**RESOLUCIÓN No. 12
09 DE ENERO DE 2025**

**POR LA CUAL SE OTORGA UN PERMISO DE OCUPACIÓN DE CAUCE Y SE
DICTAN OTRAS DISPOSICIONES**

“Construcción de la estructura hidráulica tipo Box Culvert sobre la quebrada La Toma, que permita la construcción de la continuidad vial para la carrera 50 en el municipio de Neiva Huila”, en el predio denominado La Reserva, a nombre de Fideicomiso P.A. Península Bosque Residencial, ubicado en el municipio de Neiva, departamento del Huila.

Imagen 1. Ubicación de áreas de ocupación temporal sobre Box Culvert Cra 50-Quebrada La Toma Proyecto La Península Neiva. Huila

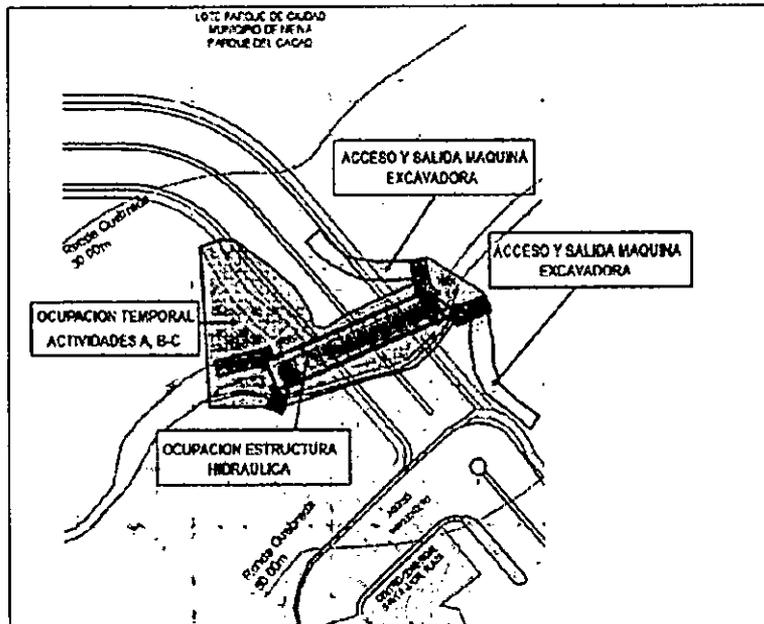
el tema de LA PENINSULA, y en el entendido que, en el memorando de la DTN, se presenta un elemento nuevo de consulta, relacionado con la prolongación de la carrera 50, lo que conlleva a la solicitud de ocupación de cauce de la quebrada la toma, solicitado por la empresa RODRIGUEZ BRIÑEZ, para construir un BOX CULVERT que permita el acceso al proyecto urbanístico al que estamos haciendo referencia, esta sub dirección considera pertinente manifestar lo siguiente:

Imagen 2. Implantación de áreas de ocupación temporal sobre Box Coulvert Cra 50-Quebrada La Toma. Proyecto La Península Neiva, Huila

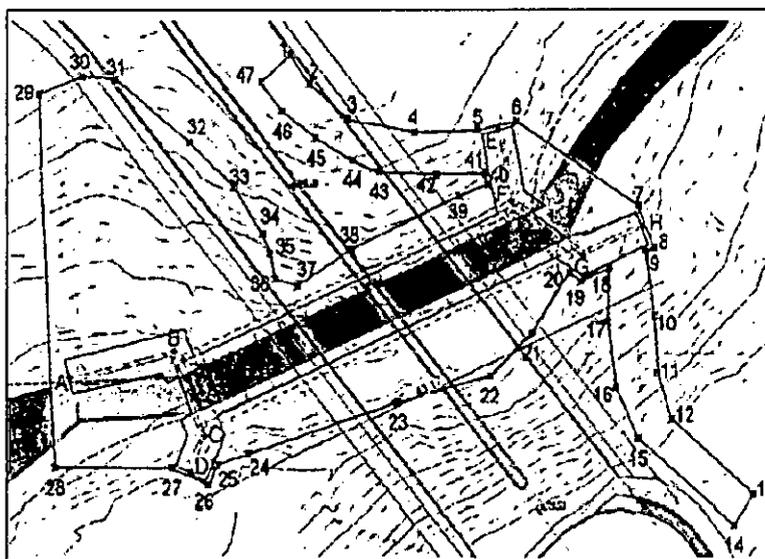
Se tiene en cuenta la implantación de las coordenadas referenciadas en el radicado 2024-E 36490 del 11/12/2024, tal como se ilustra en siguiente imagen:

Imagen No.2 Dimensiones del Box Couvert vista en planta con escala 1:100 – fuente: plano No. EST-01 planta general del Box Couvert

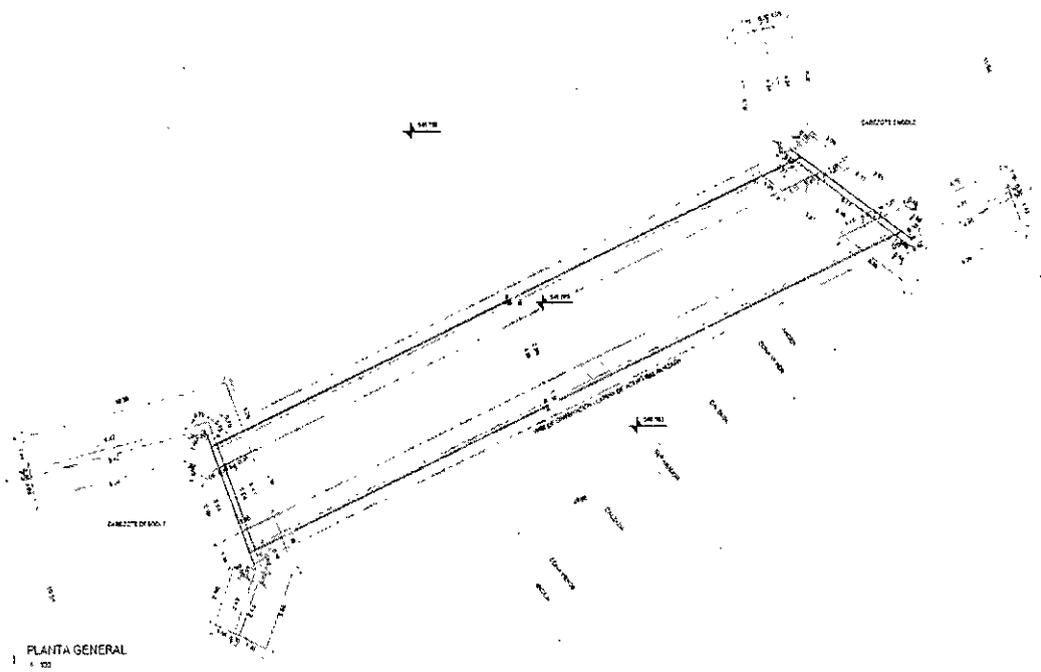
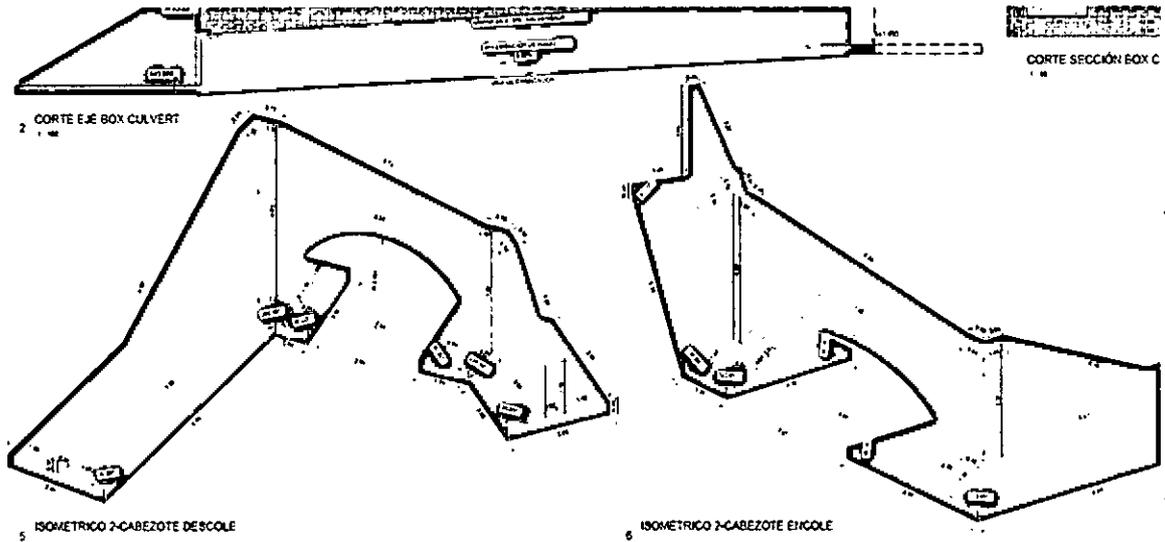
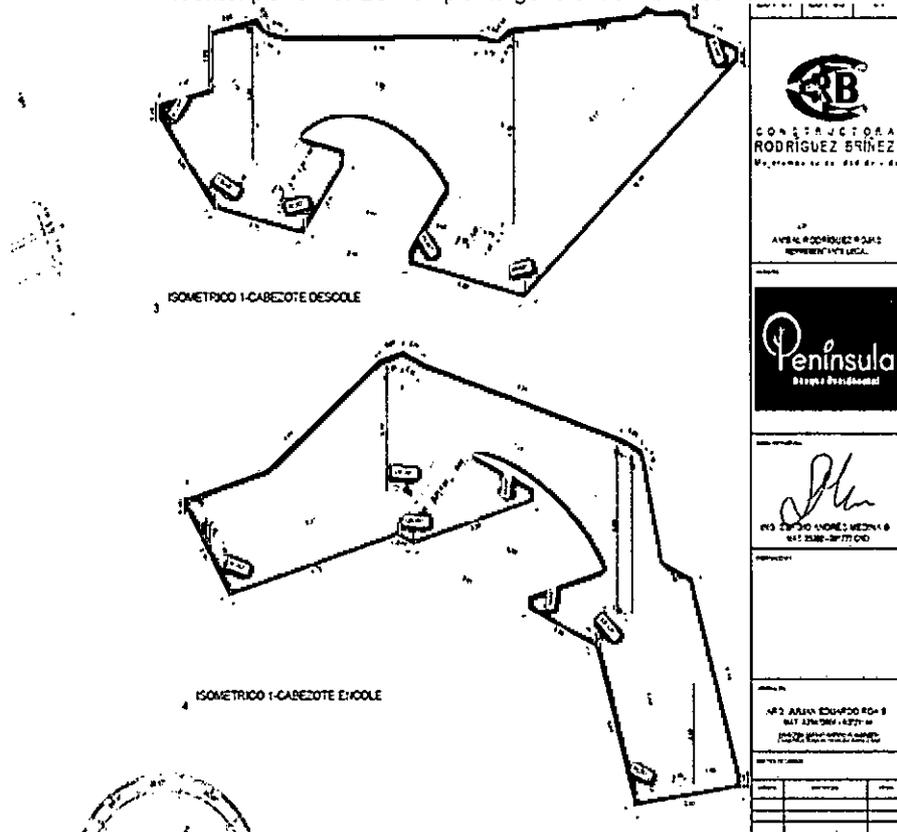
La obra hidráulica objeto de ocupación corresponde a un Box Couvert de sección semi circular, con un ancho de 4.87 metros, con una altura de (2.43 metros), con muros en concreto reforzado de espesor de 0.30 metros y una longitud total de 49.88 metros, la obra hidráulica posee cuatro aletas en sus extremos (dos aletas por cada lado), las aletas del extremo de descole corresponde longitudes de 10.39m y 3,65m con espesores de 0.30 metros en concreto reforzado y las aletas del encole corresponde a longitudes de 6.16 metros y 6.24 metros con espesor de 0.30 metros en concreto reforzado.

La estructura se soportará sobre cimentación tipo zapata en concreto reforzado según como consta en el plano denominado planta general Box Couvert No. EST-01 aportado por el solicitante. Ver imagen No. 2, 3 y 4.

Se considera que los componentes hidrológicos, hidráulico de cimentación cumplen con los requerimientos técnicos de la GUÍA TÉCNICA DE CRITERIOS PARA EL ACOTAMIENTO DE LAS RONDAS HÍDRICAS EN COLOMBIA (MADS, 2018), para las modificaciones considerables en la morfología de este sistema lótico, en el periodo de retorno de 100 años, que generaría la implementación del BOX COULVERT.
